「海龍二號離岸風力發電計畫
環境影響差異分析報告(第一次變更)」
「海龍三號離岸風力發電計畫
環境影響差異分析報告(第一次變更)」
等 2 案合併討論
第 396 次環境影響評估審查委員會
會議記錄審查意見回覆對照表

第 396 次環境影響評估審查委員會 會議記錄審查意見回覆對照表

「海龍三號離岸風力發電計畫
環境影響差異分析報告
(第一次變更)」(第7次修訂本)

確認意見回覆說明對照表

圖 2.4.1-8 海龍二號、海龍三號與相鄰風場聯合設置,鳥類監測系統示意圖

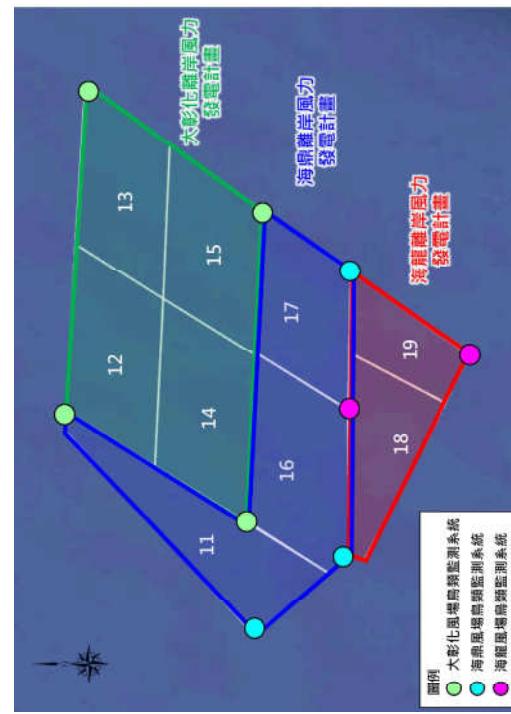
審查意見	答覆說明	修訂處		修訂處 章節 頁次
		章節	頁次	
二、目前本縣外海之離岸風場經營規劃連織之鳥類廊道，後，海龍二號及海龍三號之風場間距被認為易成為鳥群飛行陷阱，惟本2案仍將「與相鄰風場間距至少為葉片直徑6倍」列為鳥類保護對策之一，恐不符合鳥類保護之目的，建議予以調整，並建請說明除配合規劃之鳥類廊道外，本次變更後新增之鳥類保護對策。	<p>敬謝指教。回答分列說明如下：</p> <p>一、風場邊界留設6倍最大轉子直徑，經與經濟部能源局溝通，說明如下：</p> <p>(一)依據「離岸風電規劃場址申請作業要點」規定，風力機基座中心與相鄰潛力場址邊界最短距離小於6倍葉輪直徑，或有其他必要情形時，主管機關得要求申請人提出說明或為其他必要處置，」該規定適用所有離岸風場，主要目的為預留海底電纜及施工運維船隻通行空間，</p> <p>(二)海龍二號、海龍三號風場分屬不同開發單位，經濟部能源局經初步檢討後，認定屬於不同法律主體，考量公共安全及船舶航行安全，仍應於兩風場邊界留設6倍最大轉子直徑做為緩衝區。</p> <p>(三)海龍二號、海龍三號風場已依據「離岸風電規劃場址申請作業要點」規定完成規畫申請，並已完成場址容量分配在案，故「取消海龍二號與三號間緩衝區以規劃設置風機」於政府行政程序上，確屬不可行。綜合考量本案推動仍應符合前述已核准之許可文件及行政程序，建議觀察本案仍應於海龍二號、海龍三號風場間分別留設6倍最大轉子直徑做為緩衝區。</p>	7.1	7-4~5

審查意見	答覆說明	修訂處		修訂處 章節 頁次
		審查意見	答覆說明	
	<p>(3) 風場選擇三處適當位置設置高效能錄影機，記錄風場內鳥類的活動。</p> <p>(4) 海龍案(本案)、大彰化案及海鼎案將聯合設置鳥類監測系統，將於每個風場中設置一處監測系統，包含熱影像、音波參克風及高效率雷達等儀器或屆時更高效能監視系統，以觀測鳥類活動情形。三開發集團亦將將共享監測結果，以分析不同方向之鳥類活動情形，初步規劃可能設置位置示意圖詳圖2.4.1-8，實際設置位置將依據風場設置的順序以及風機配置選擇適切位置。</p> <p>(5) 若風場位於主要的鳥類遷徙路徑，則於取得電業執照之次年，實行一次鳥類繁放衛星定位追蹤作業或雷達調查分析。之後每5年進行一次相同作業。</p>		<p>盛行風向間距至少1,138公尺，非盛行風向間距至少666公尺。</p> <p>C. 與相鄰風場間距至少為葉片直徑6倍(依單機裝置容量不同約介於906~1,380公尺)。</p> <p>D. 風機葉片距離海面高度至少25米。</p>

圖 2.5.1-1 依據「航空障礙物標誌與障礙燈設置標準」，規劃 14MW 風機
航空警示燈佈設位置示意圖

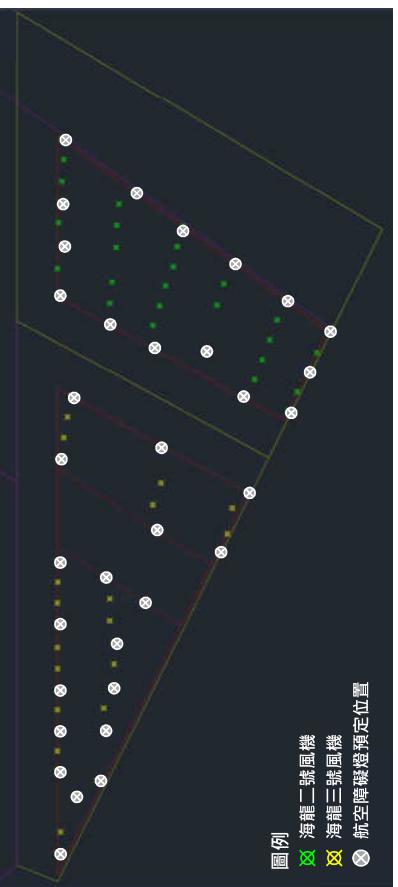
審查意見	答覆說明	修訂處
		章節 頁次
2.5、交通部民用航空局	<p>一、請開發單位依本局「航空障礙物標誌與障礙燈設置標準」相關規定設置航空警示燈，以最有可能設置之14MW風機初步規劃航空警示燈佈設位置，詳圖2.5.1-1所示；本計畫實際航空警示燈佈設位置及數量，將依據法令規定設置之航空警示燈，並取得貴局同意函，達到維護飛航安全，降低夜間遷徙鳥類的死亡率目標。</p>

註：實際航空警示燈設置位置及數量，將依當時相關法規辦理，並於裝設前取得民航局同意函。

圖 1-1 避免鳥類由南往北飛時進入兩風場邊界退縮區域，海龍二號、三號風場風機佈設示意圖(14MW)

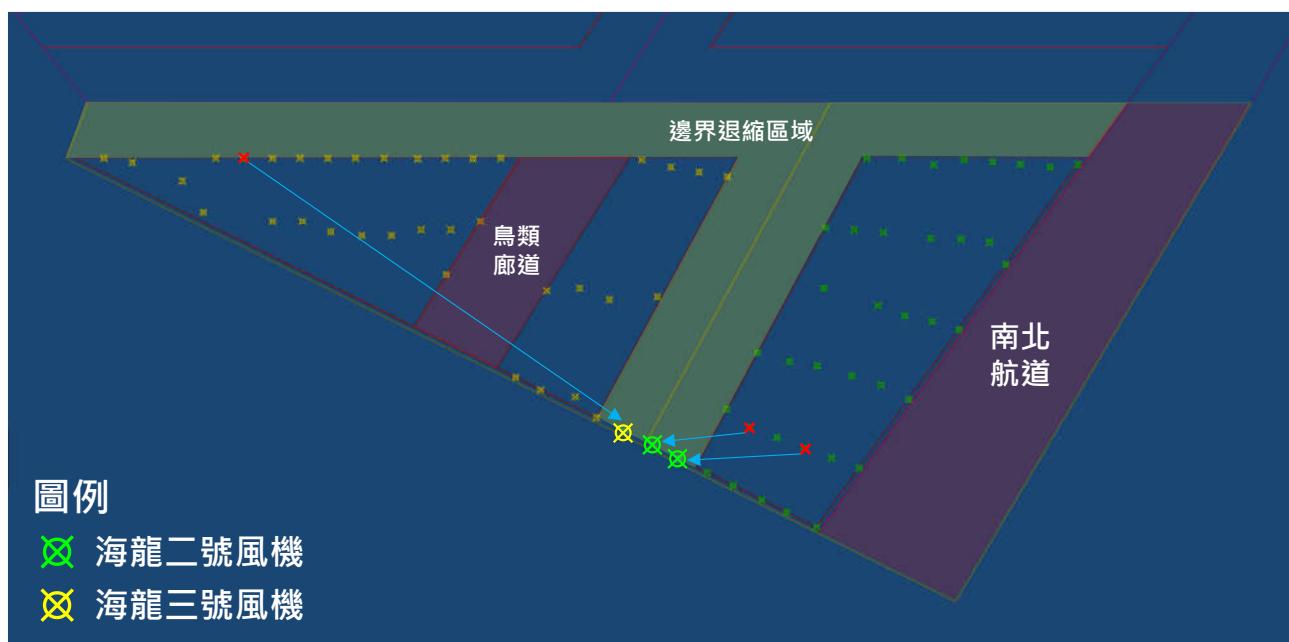
決議：	1
本案保留，請 2 案開發單位先洽經濟部（能源局）研議「處理『海龍二號』及『海龍三號』風場場址之間邊界南方入口議題」，再提本會討論。	1

審查意見	答覆說明	修訂處	
		章節	頁次
決議：			
本案保留，請 2 案開發單位先洽經濟部（能源局）研議「處理『海龍二號』及『海龍三號』風場場址之間邊界南方入口議題」，再提本會討論。	遵照辦理。本計畫已於2021年5月20日洽經濟部能源局研議「處理『海龍二號』及『海龍三號』風場場址之間邊界南方入口議題」，經與經濟部能源局討論後，於海龍二號、三號風場分別移動2部、1部風機，至兩風場邊界退縮區域南端入口，以避免鳥類由南往北飛時進入兩風場邊界退縮區域，降低撞擊風險，詳圖1-1所示。	4.2 4.3	4-7~8 4-13

圖 1.2.1-1 依據「航空障礙物標誌與障礙燈設置標準」，規劃 14MW 風機航空警示燈佈設位置示意圖

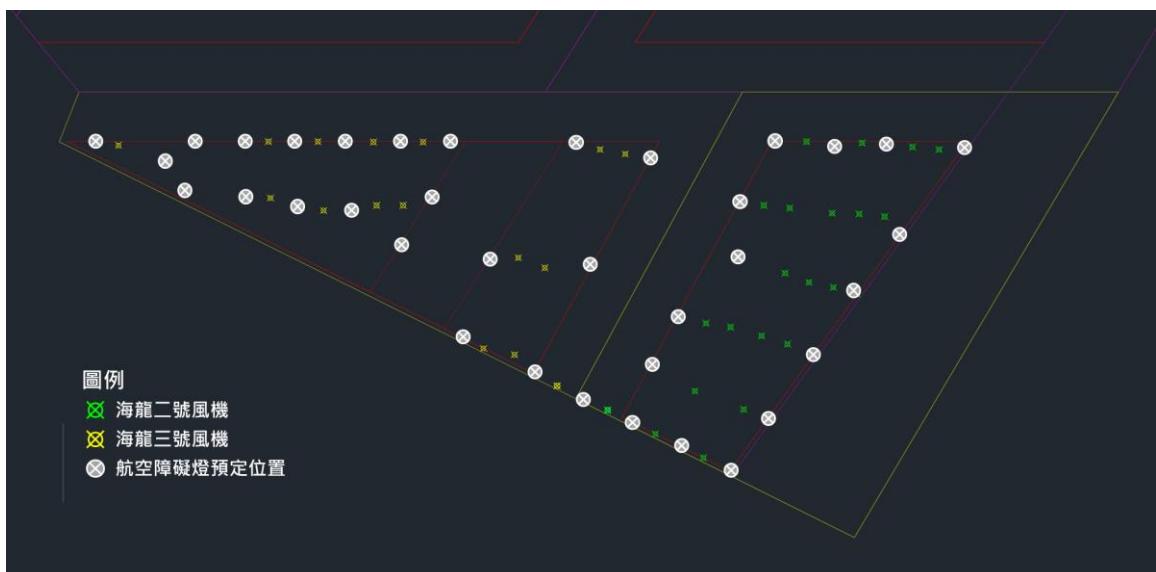
審查意見	答覆說明
1.2、交通部民用航空局	
一、請開發單位依本局「航空障礙物標誌與障礙燈設置標準」相關規定辦理案內航空障礙燈設置事宜。	遵照辦理。本計畫營運期間將依據 貴局最新頒布之「航空障礙物標誌與障礙燈設置標準」相關規定設置航空警示燈，以最有可能設置之14MW風機初步規劃航空警示燈佈設位置，詳圖1.2.1-1所示；本計畫實際航空警示燈佈設位置及數量，將依據法令規定設置最少之航空警示燈，並取得 貴局同意函，達到維護飛航安全，降低夜間遷徙鳥類的死亡率目標。

註：實際航空警示燈設置位置及數量，將依當時相關法規辦理，並於裝設前取得民航局同意函。

避免鳥類由南往北飛時進入兩風場邊界退縮區域

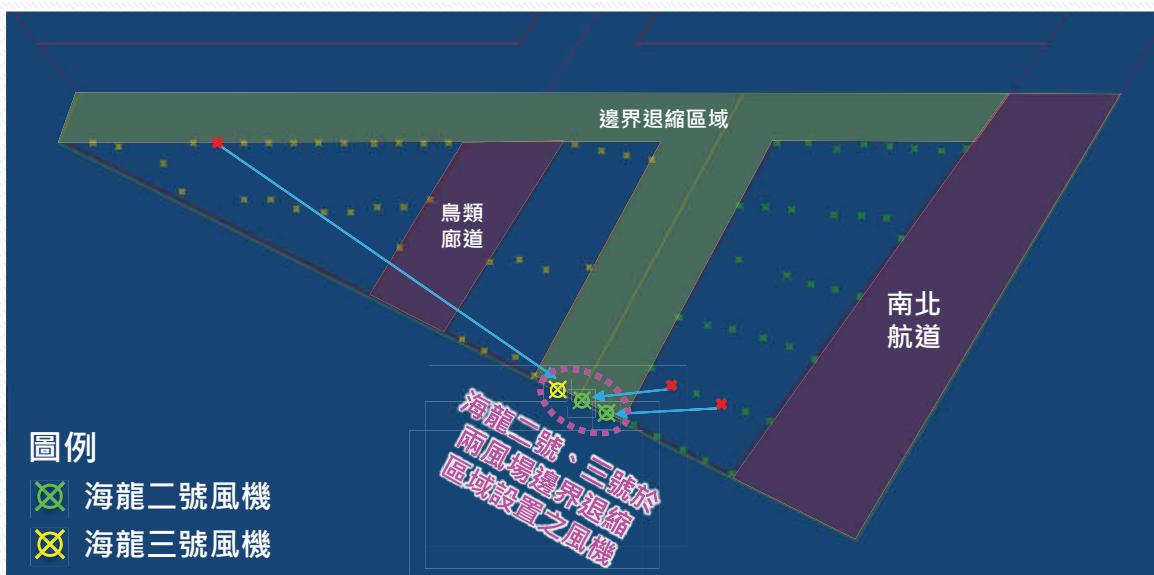
1 本案保留，請2案開發單位先洽經濟部(能源局)研議「處理海龍二號及海龍三號風場場址之間邊界南方入口議題」，再提本會討論

■ 已於2021.5.20洽經濟部能源局研議「處理海龍二號及海龍三號風場場址之間邊界南方入口議題」，並取得共識決議：

- 海龍二號、三號風場分別移動2部、1部風機，至兩風場邊界退縮區域南端入口，避免鳥類由南往北飛時進入兩風場邊界退縮區域

依據「航空障礙物標誌與障礙燈設置標準」，規劃之14MW風機配置下航
空警示燈佈設位置示意圖

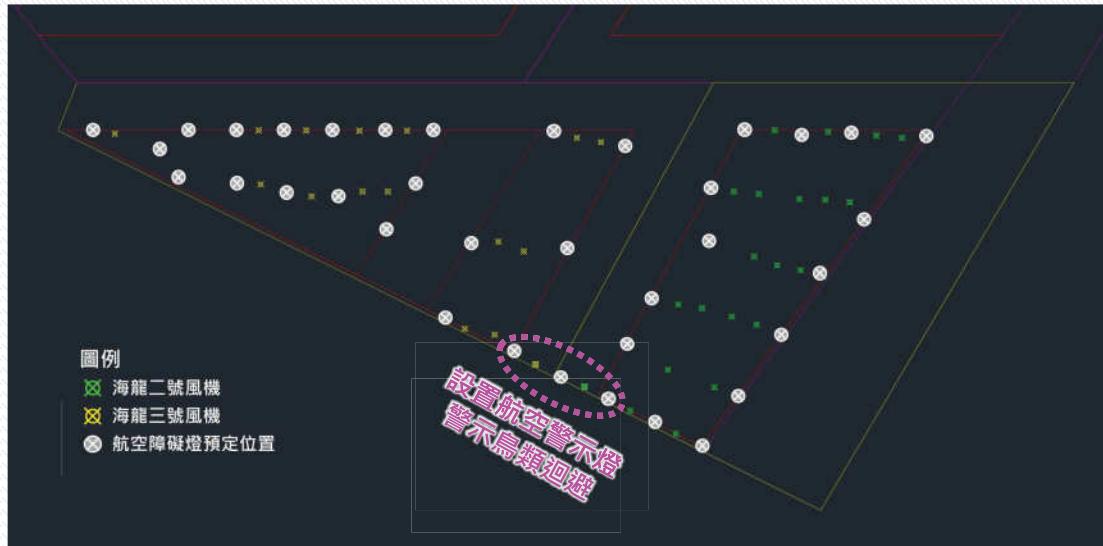
一、交通部民用航空局

請開發單位依本局「航空障礙物標誌與障礙燈設置標準」相關規定辦理案內航空障礙燈設置事宜。

■ 依據「航空障礙物標誌與障礙燈設置標準」規劃於風場周界及兩風場 邊界退縮區域南端設置航空警示燈

■ 達到維護飛航安全，警示鳥類迴避風場，降低夜間遷徙鳥類死亡率
